視覚障害者誘導用ブロックの維持管理等に関する調査
— 主要施設間を結ぶ経路を中心として —

事例集

総務省関東管区行政評価局

平成 30 年 4 月

事例7

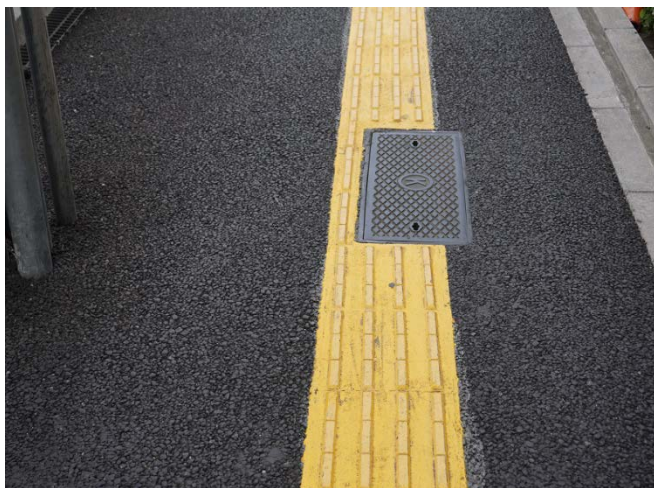
点字ブロックがマンホール等で途切れている(45か所)

事例12

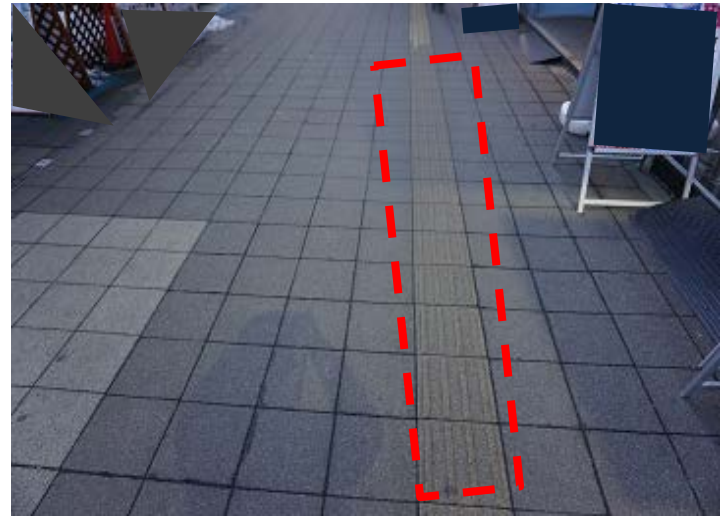
点字ブロックの色が周囲の路面と同系色となっている(11か所)

事例15

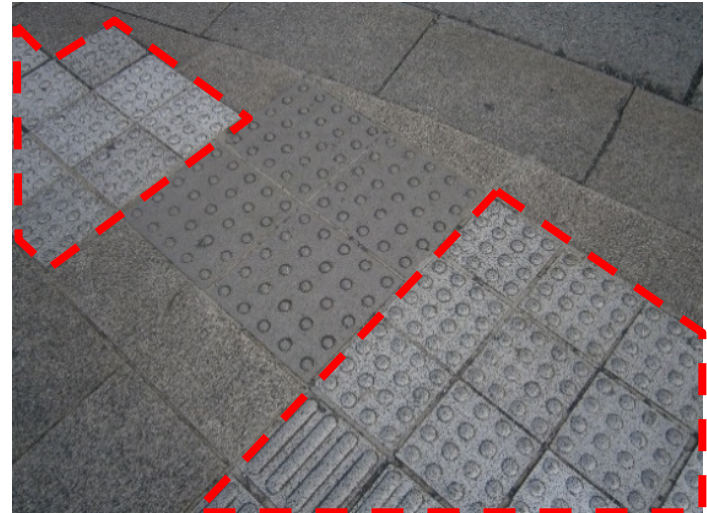
点状突起の数が16の点字ブロックは、JIS規格外

(注) 道路の移動等円滑化整備ガイドラインによると、JIS規格の誘導ブロックの線状突起の長さは270mm以上、警告ブロックの点状突起の数は25以上と記載されている。

事例2

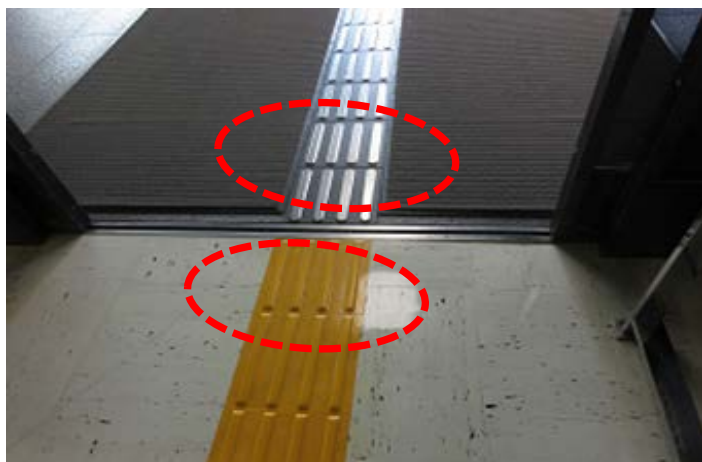
自動扉手前に本来警告ブロックを敷設すべきところ、誘導ブロックが敷設されている、階段やエスカレーター手前に敷設された警告ブロックの奥行きが60センチメートルに満たないなど、敷設方法等が誤っている(20か所)

事例10

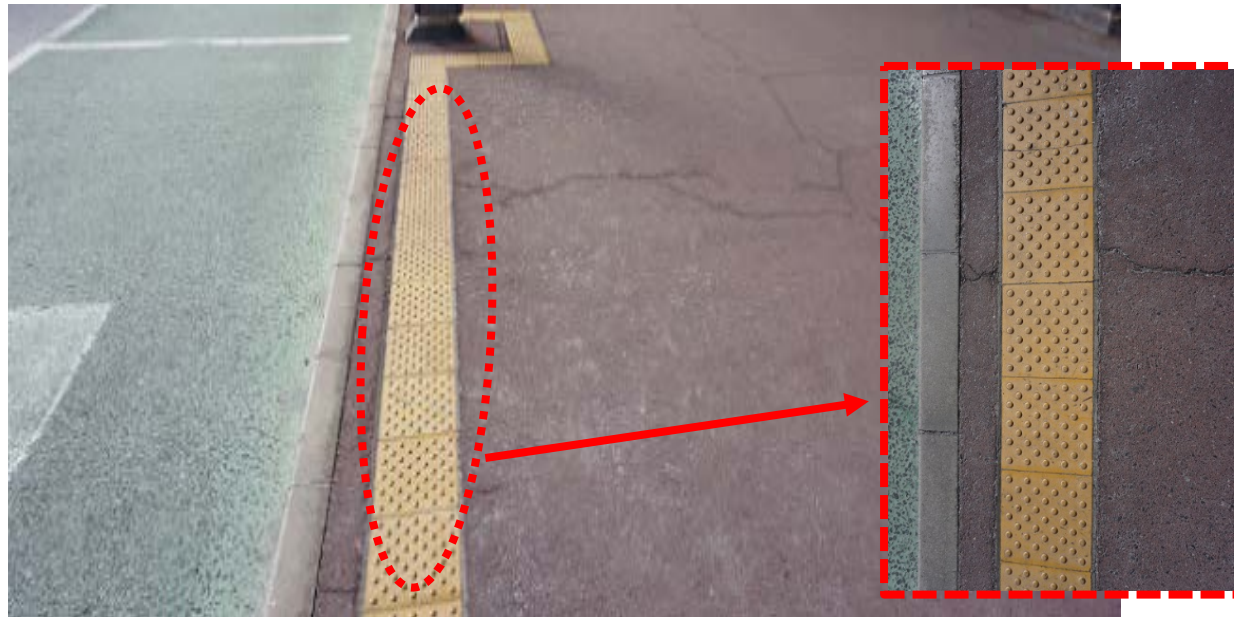
JIS規格以外の点字ブロックが敷設されている(1か所)

(注) 公共交通機関の旅客施設に関する移動等円滑化整備ガイドラインによると、JIS規格の警告ブロックは点状突起の間隔が50mm以上必要と記載されている。
